Avis de la MRAe	Réponses de GOODMAN et observations
1	<i>“L’Autorité environnementale recommande de réaliser un bilan décrivant la prise en compte des observations du public dans les ajustements apportés au projet en vue de limiter son impact sur l’environnement et la santé humaine.”</i> Dans un premier temps Goodman critique la MRAe pour un parti-pris qui s’attacherait plutôt à mettre en avant les actions des opposants plutôt que les références de Goodman qui veut démontrer les évolutions du projet initiés par la concertation. Goodman fait ensuite un inventaire des évolutions de son projet depuis la fin de la concertation qui sont loin d’être en accord avec les recommandations de la MRAe et celles des observations émises en concertation <i>Évolution de la façade nord tournée vers le fleuve, à travers une composition horizontale jouant sur les volumes et matériaux, qui crée un nouveau rythme entre les espaces productifs et les locaux tertiaires</i>  La façade est plus étagée et symétrique autour de deux îlots à 31,49 mètres de hauteur jusqu’aux extrémités à 24,43m Le niveau NGF est un bon point de repère à comparer aux mêmes niveaux sur les berges d’Epinay et d’Argenteuil Le dossie

Illustration 22- :Ombres projetées le 21 décembre. En haut, étude d'impact p. 539, dessous Drieat.

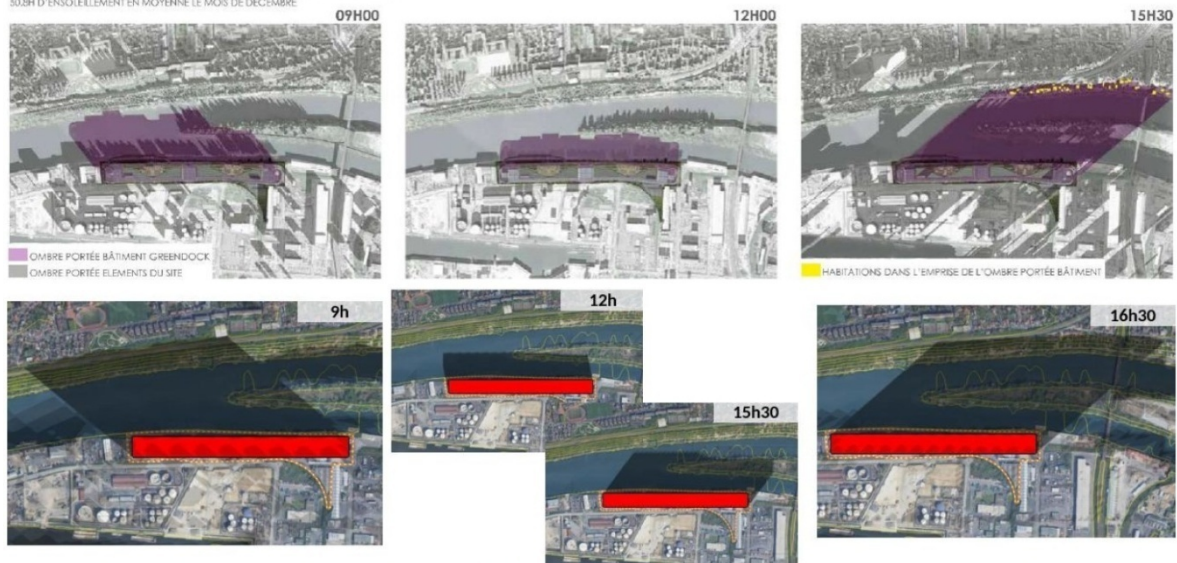
Les comparaisons de la MRAe mesurées entre le bureau d’étude de Goodman et la DRIEAT faites le 21 décembre(Ci-dessous) sont intéressantes à évaluer, mais largement contestées par Goodman !.

L’Autorité environnementale constate qu’à 9 h une partie de la zone Natura 2000 est dans l’ombre, elle le restera toute la journée. Le matin, puis vers 15h30, une partie de la berge côté Epinay-sur-Seine sera dans l’ombre. Vers 16h-16h30 une partie des habitants sera dans l’ombre

Les figures ci-dessous révèlent en particulier que les eaux des berges de Seine ne recevront aucune lumière le 21 décembre.

Figure 15 - Localisation des points de mesure de caractérisation de l’état sonore initial
(source : rapport Venatech)

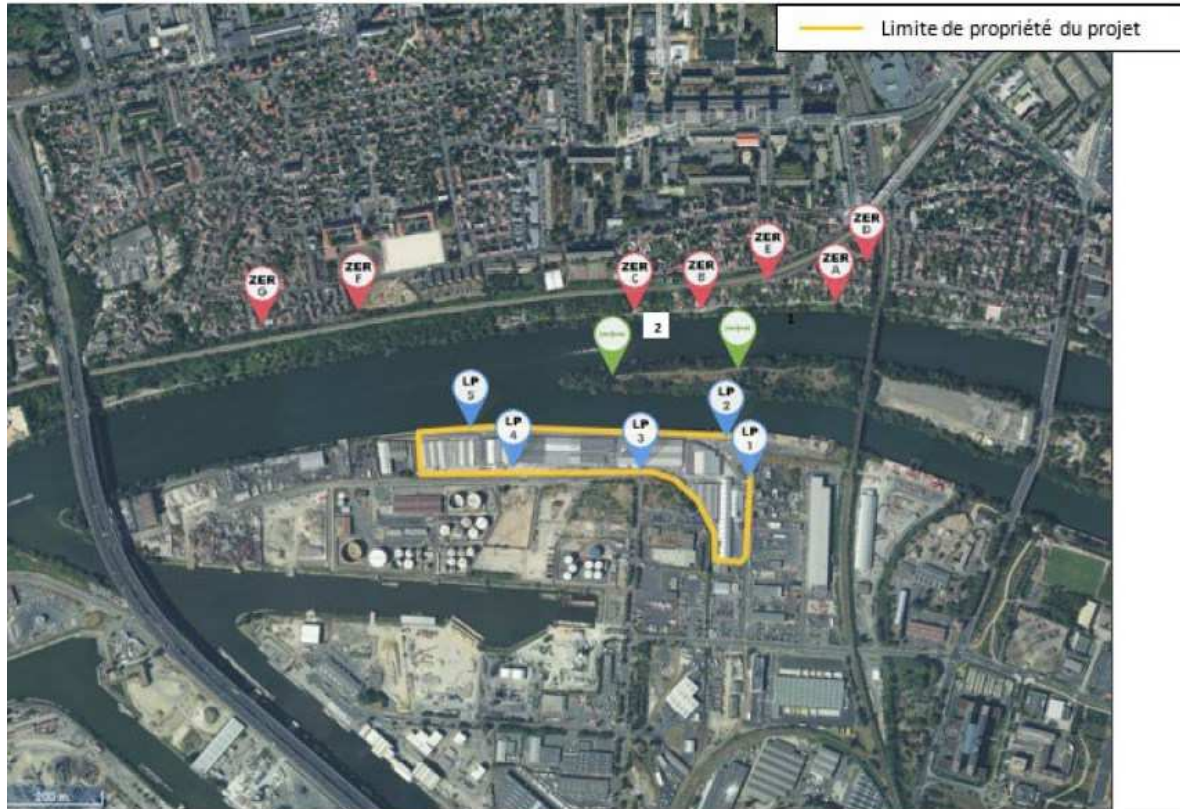
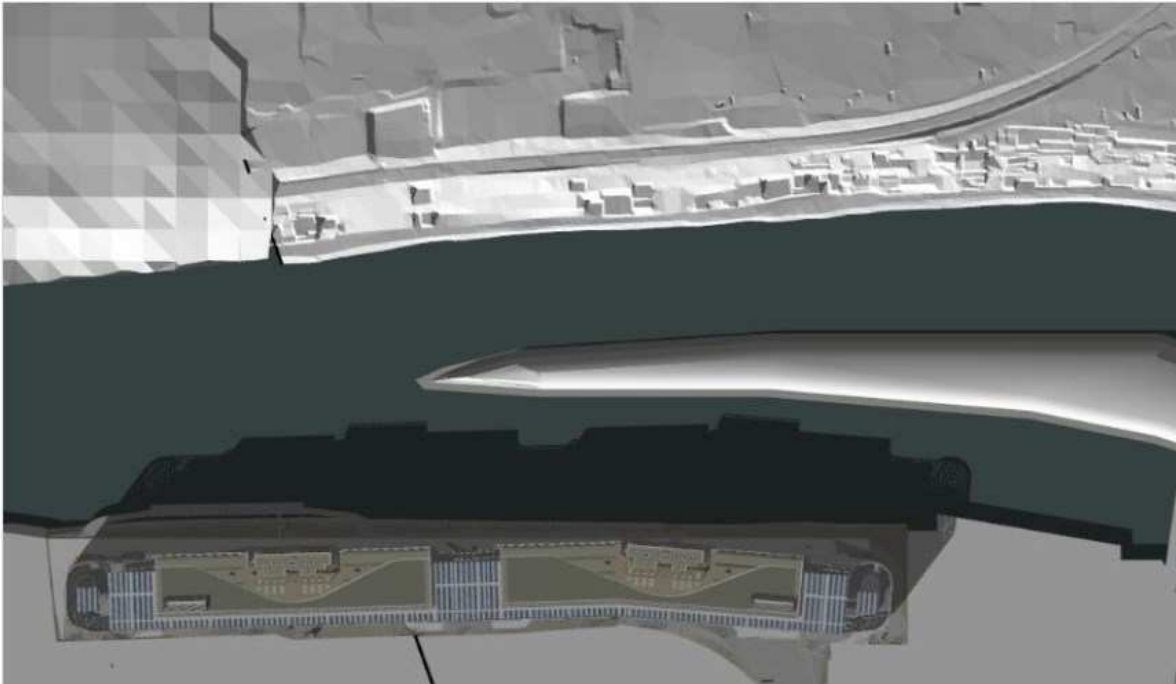
Lors des présentations en réunion de concertation, (28 juin 2022) des « non-conformité » étaient mesurées en période nocturne, creux de nuit, en particulier aux points récepteurs ZER A,ZER B, ZER C, ZER E, ZER F

Aucune information ou amélioration sur ces analyses n’est fournie+
